Ⅱ 設計、設備について措置を講ずべき 事項

8. 放射性固体廃棄物の処理・保管・管理

2.8.1.1 措置を講ずべき事項への適合性

図1. 瓦礫類の線量区分毎の想定保管量と保管容量の比較

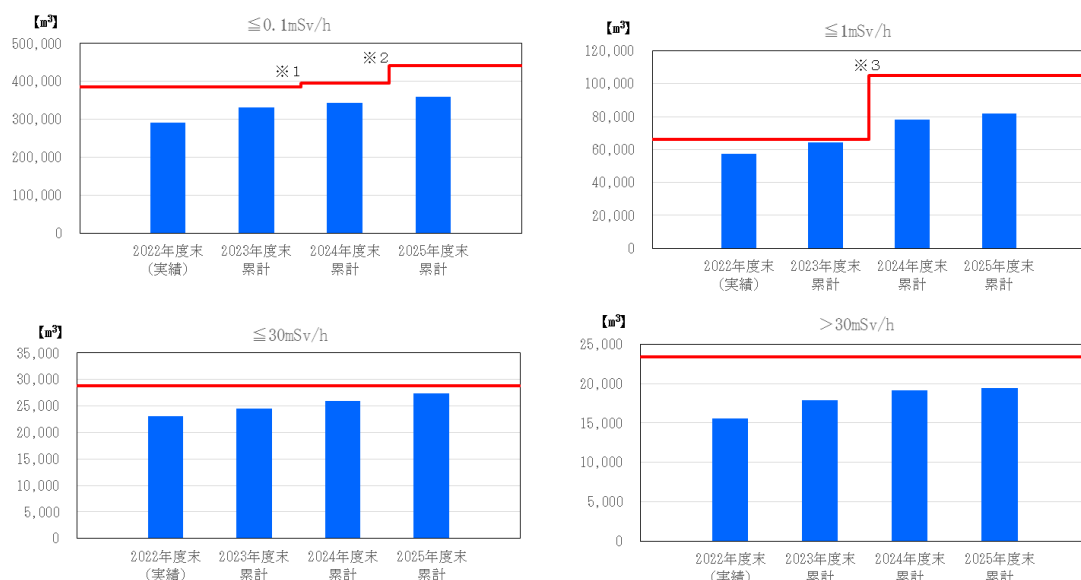
2026年3月末までの瓦礫類の想定保管量及び保管容量について、以下図のとおりとし、瓦礫類の一時保管エリアについては、保管容量約598,000m³に対し想定保管量約488,600m³であり、想定保管量に対して必要な保管容量を確保している。

なお、2023年度の $\leq 1\text{mSv/h}$ の瓦礫類に関する保管容量が約66,400m³であるのに対して、想定保管量は約64,500m³である。保管量が保管容量を超過することを回避するため、現在 $\leq 1\text{mSv/h}$ の一時保管エリアに一時保管されている $\leq 0.1\text{mSv/h}$ の瓦礫類を $\leq 0.1\text{mSv/h}$ の一時保管エリアへ移動する作業を実施している。また、それでも保管容量を超過する場合は、超過分を上位の線量区分の一時保管エリアに一時保管する。

前回申請に際しては、 $\leq 30\text{mSv/h}$ の2024年度末において、約 500m^3 超過があり、超過分は高線量区分に移動させるとしていたが、2022年度の発生実績が予測よりも減少したことにより、高線量区分に移動を考慮しなくても保管容量の充足性に影響がないことを確認した。なお、2024年度末時点における $>30\text{mSv/h}$ の瓦礫類が、約 $3,600\text{m}^3$ 増加している。 $>30\text{mSv/h}$ の瓦礫類は主に、1～3号機の原子炉建屋におけるプール燃料の取り出し関連工事や原子炉格納容器の調査関連工事に伴い発生するものである。

図2. 伐採木の想定保管量と保管容量の比較

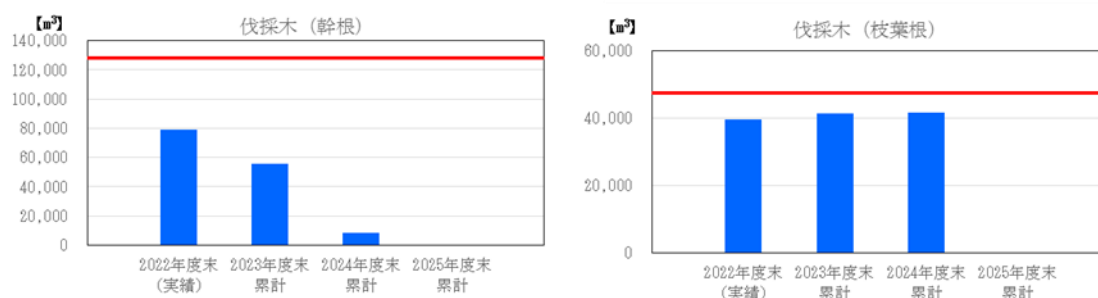
2026年3月末までの伐採木の想定保管量及び保管容量について、以下図のとおりとし、伐採木の一時保管エリアについては、幹根は保管容量約128,000m³に対し想定保管量約0m³、枝葉根は保管容量約47,600m³に対し想定保管量約0m³であり、想定保管量に対して必要な保管容量を確保している。

伐採木は、2022年5月より運用を開始した増設雑固体廃棄物焼却設備において焼却処理を行っており、それにより保管量が低減すると評価している。なお、2023年4～6月にかけて設備停止しているが、焼却設備稼働中は着実に保管量が低減できていることを確認しており、その実績より、2025年度頃に屋外一時保管が解消すると評価している。

図3. 使用済保護衣等の想定保管量と保管容量の比較

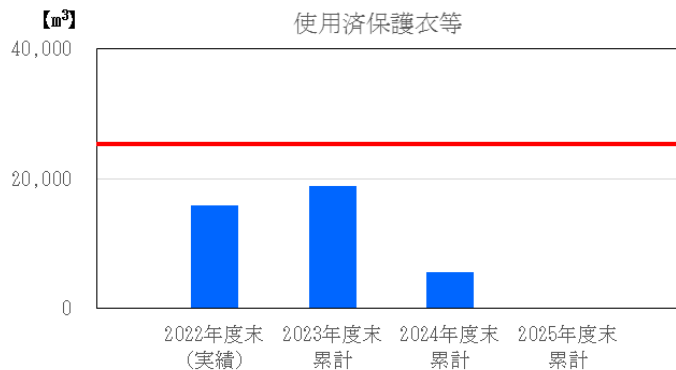
2026年3月末までの使用済保護衣等の想定保管量及び保管容量について、以下図のとおりとし、使用済保護衣等の一時保管エリアについては、保管容量約25,300m³に対し想定保管量約0m³であり、想定保管量に対して必要な保管容量を確保している。

使用済保護衣等は、主に雑固体廃棄物焼却設備で焼却処理する計画であるが、2023年4～11月にかけて設備が停止していたことから、2023年度末時点では2022年度末時点よりも保管量は増加すると想定している。しかし、2023年12月より当該設備の運転を再開することで、2025年度末には屋外一時保管は解消すると評価している。

図4. 放射性固体廃棄物の想定発生量と保管容量の比較

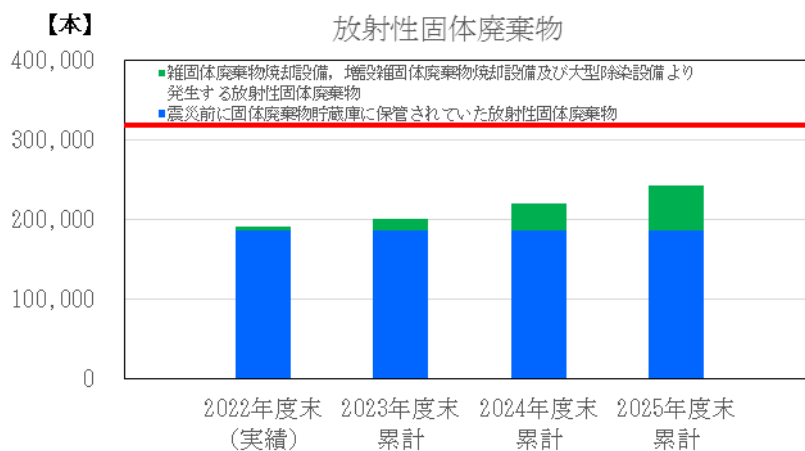
2026年3月末において、保管容量ドラム缶約318,500本相当に対し、想定保管量ドラム缶約241,700本相当であり、想定保管量に対して必要な保管容量を確保している。

放射性固体廃棄物の想定保管量は、震災前から保管されていた放射性廃棄物に震災後に発生した雑固体廃棄物焼却設備、増設雑固体廃棄物焼却設備から発生する焼却灰及び、大型除染設備より発生するブラスト材を加算して算出している。算出は各々の設備の運用実績に基づいて実施している。但し、最も処理容量の大きい増設雑固体廃棄物焼却設備については運用してからの期間が短いため、2023年度は実績に基づき設定しているが、2025年度には定格運転に達し、実績より多くの焼却灰が発生するものとして算出している。

エリア EE1 の一時保管対応フロー

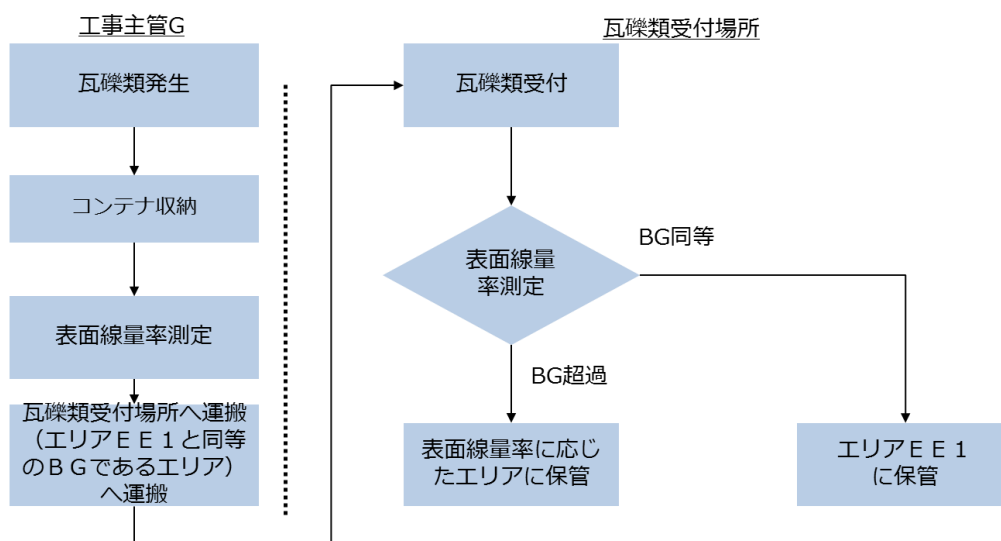
特に、受入目安表面線量率がバックグラウンド線量率と同等以下の伐採木一時保管エリア（G、H、M）へ瓦礫類を保管する際は、一時保管エリアEE1と同様に、バックグラウンド線量率が各々のエリアと同等である瓦礫類の受付場所でバックグラウンドと同等以下であることを確認した上で保管する。また、一時保管エリアの巡視の際に実施している空間線量率測定の結果から、運用開始後に変動がないことを随時確認する。

- 統合するエリアと運用変更する伐採木エリアの位置図

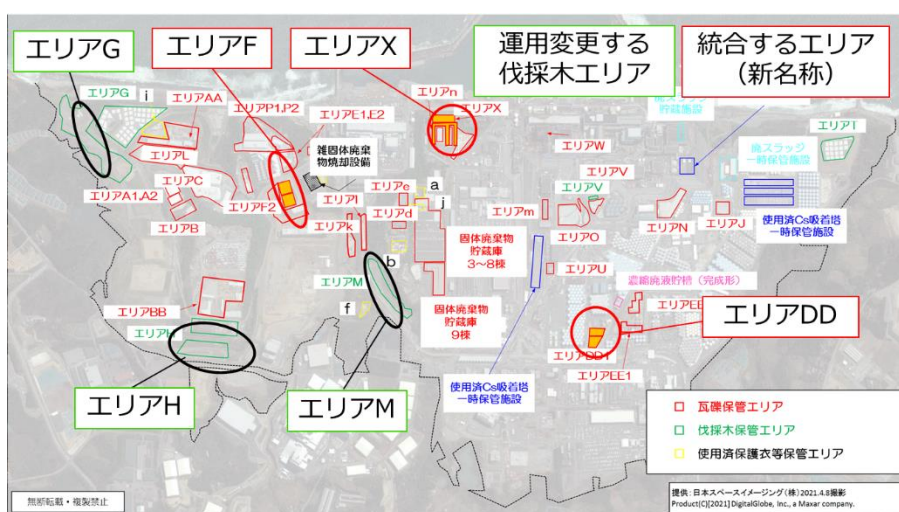
- ・受入目安表面線量率が同じで隣接する瓦礫類一時保管エリアの統合
- ・伐採木一時保管エリアにバックグラウンド線量率と同等以下の瓦礫類（除草作業で発生した草等）及び使用済保護衣等の保管を実施

エリアの統合によりエリア名称は変更するが、線量評価の線源条件は統合することなく、独立した線源のまま評価しており、評価条件に変更はないことから、敷地境界線量の評価に影響はない。
